部品変更
Armadillo-IoTゲートウェイ G3
Armadillo-X1 搭載
LANコネクタの変更について

Armadillo-IoT ゲートウェイ G3、Armadillo-X1に搭載するLANコネクタを変更いたします。

・ <資料1> LANコネクタの外観

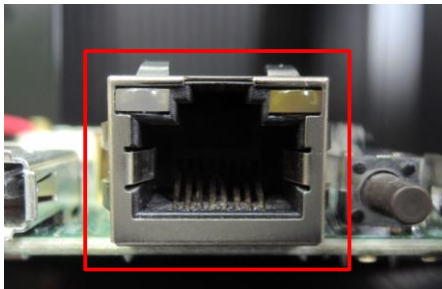
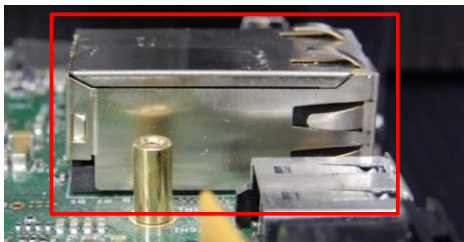
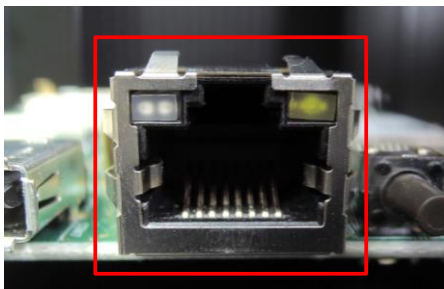
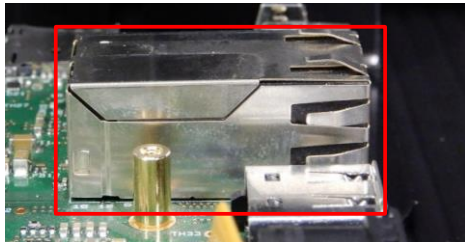
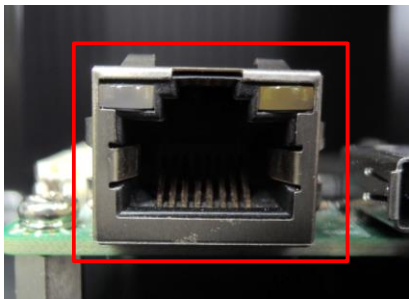
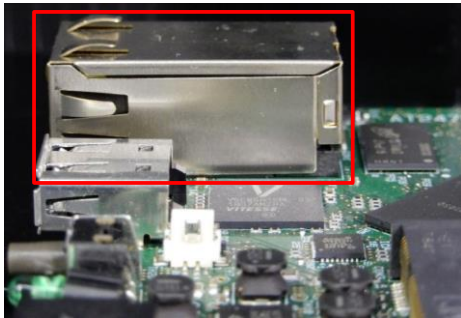
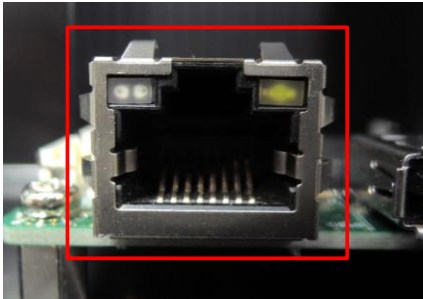
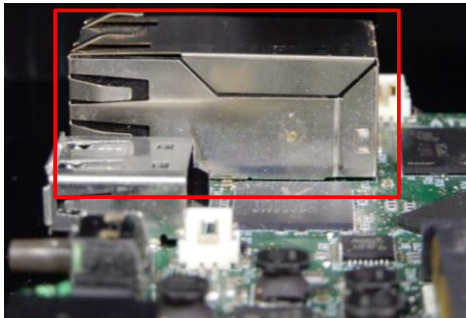
変更前	変更後
部品型番	9771-8813-S3L6T1	9771-8813-S3L6T1A-GD
部品メーカー	SUN JUN ELECTRONICS INC.	SUN JUN ELECTRONICS INC.

・ <資料2> LEDの色味

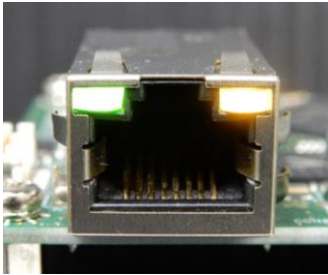
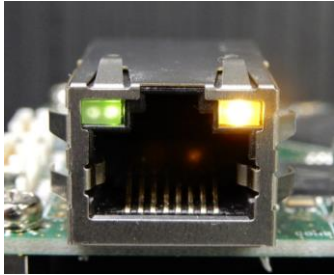
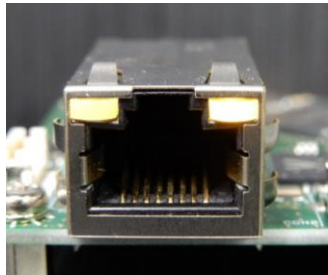
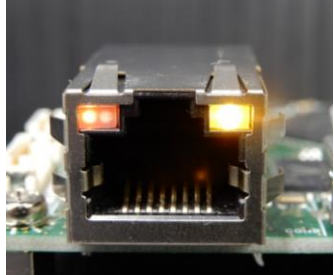
通信速度	変更前	変更後
100Mbps		
1000Mbps
